Änderungsvermerke	e		
	d		
	c		
	b		
	a		
Index	Datum	Änderungen/Ergänzungen/Stand	
Bauvorhaben	Neubau eines Einzelhauses mit zwei Wohneinheiten Schulstraße 6a 24576 Hitzhusen		
Bauherr	Hans-Hermann Tödter Am Hasselt 11a 24576 Bad Bramstedt		
Plan	Schnitt		
Genehmigungsplanung			
Maßstab	Datum	AZ: 23100	
1:100	26.10.2023	Plan-Nr.: 03	
Unterschrift Entwurfsverfasser			
<i>[Signature]</i>			
Unterschrift Bauherr			
<i>[Signature]</i>			
		Anja Brix Freie Architektin Bollweg 6b, 24640 Schmalfeld Tel.: 04191 955305 Mobil: 0171 8151701 brix-architektin@t-online.de

Änderungsvermerke	e	
	d	
Index	a	05.01.2024 Rolläden
	Datum	Änderungen/Ergänzungen/Stand
Bauvorhaben	Neubau eines Einzelhauses mit zwei Wohneinheiten Schulstraße 6a 24576 Hitzhusen	
Bauherr	Hans-Hermann Tödter Am Hasselt 11a 24576 Bad Bramstedt	
Plan	Dachgeschoss	
Genehmigungsplanung		
Maßstab	Datum	AZ: 23100
1:100	26.10.2023	Plan-Nr.: 02a
Unterschrift Entwurfsverfasser		
Unterschrift Bauherr		
		Anja Brix Freie Architektin Bollweg 6b, 24640 Schmalfeld Tel.: 04191 955305 Mobil: 0171 8151701 brix-architektin@t-online.de

Änderungsvermerke	Index	
	Datum	Änderungen/Ergänzungen/Stand
e		
d		
c		
b		
a		
Bauvorhaben	Neubau eines E

DACHGESCHOSS

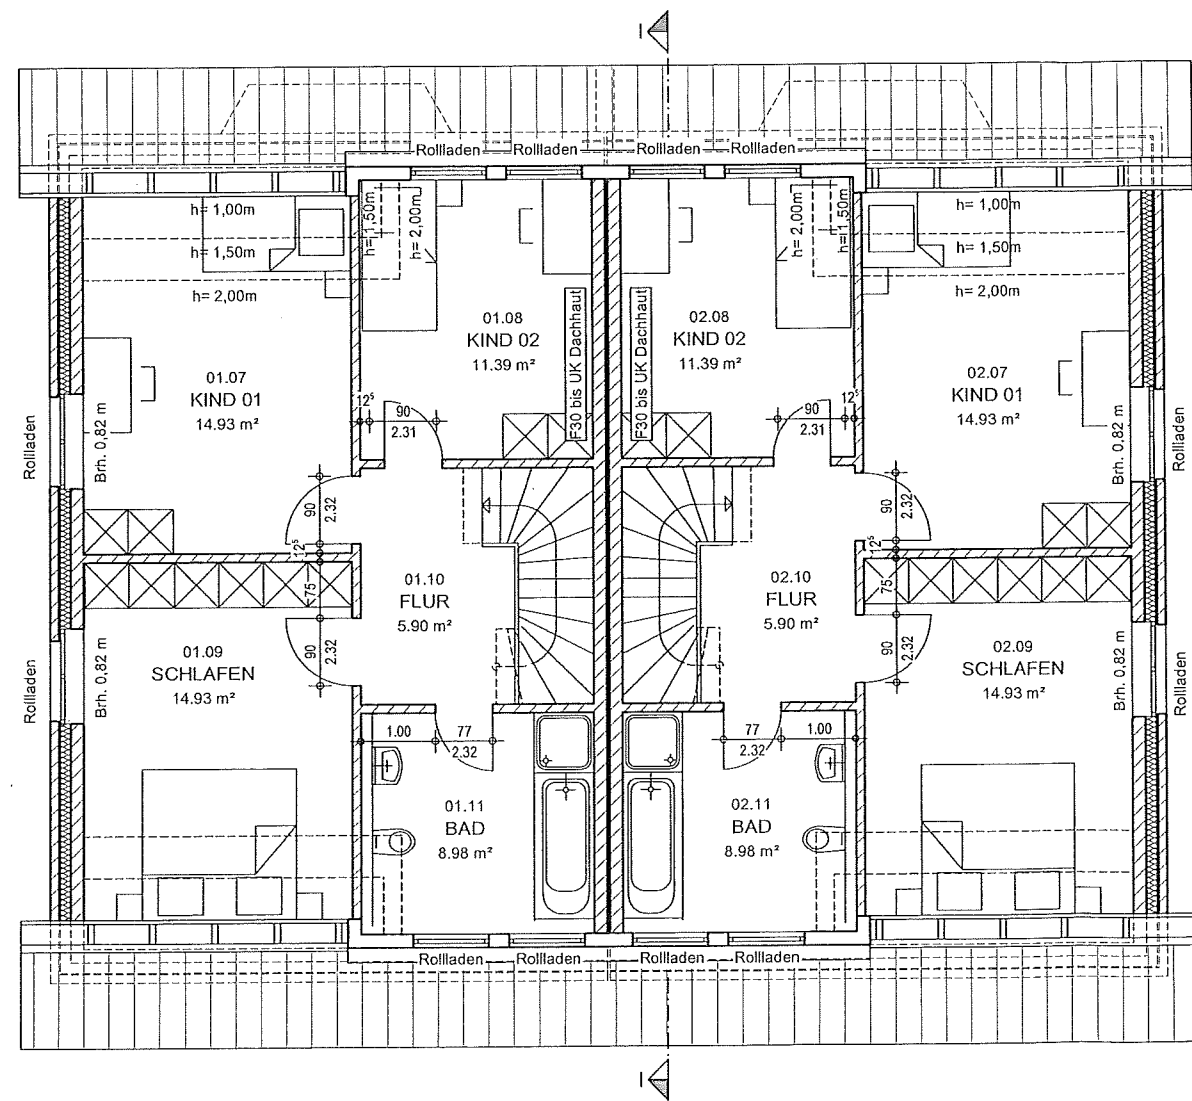
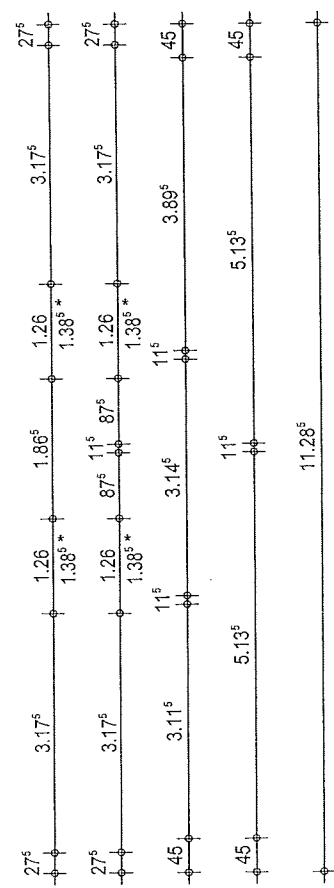
Rolläden
Bei Ausführung von elektrischen Rolläden ist darauf zu achten, dass der zweite Rettungsweg sichergestellt ist. Es ist zu gewährleisten, dass sich der Rolläden im Brandfall auch bei Ausfall der Stromversorgung öffnen lässt.

ERDGESCHOSS

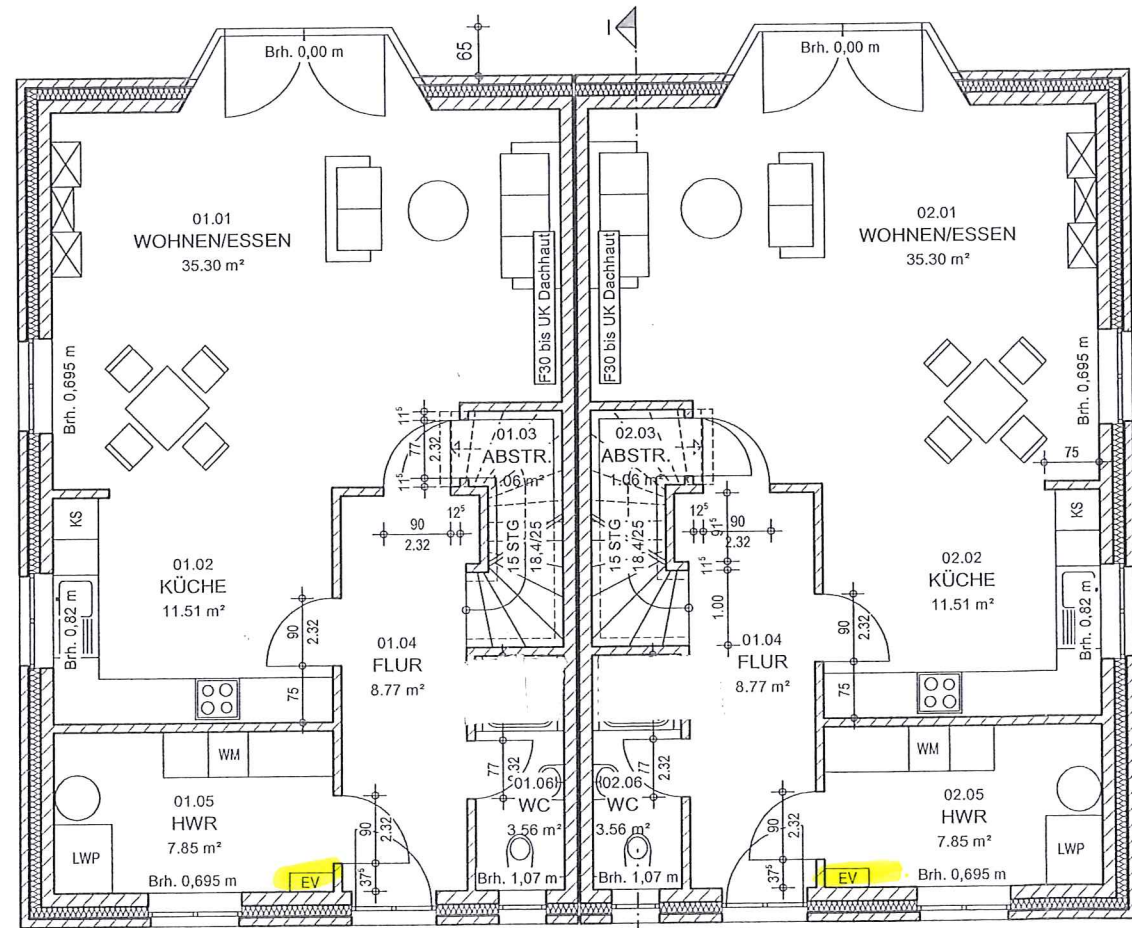
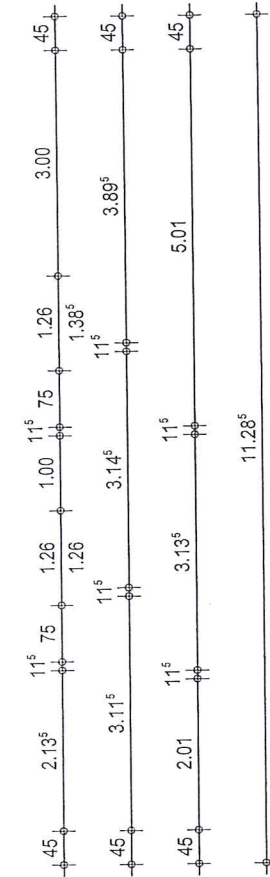
Rolläden
Bei Ausführung von elektrischen Rolläden ist darauf zu achten, dass der zweite Rettungsweg sichergestellt ist. Es ist zu gewährleisten, dass sich der Rolläden im Brandfall auch bei Ausfall der Stromversorgung öffnen lässt.
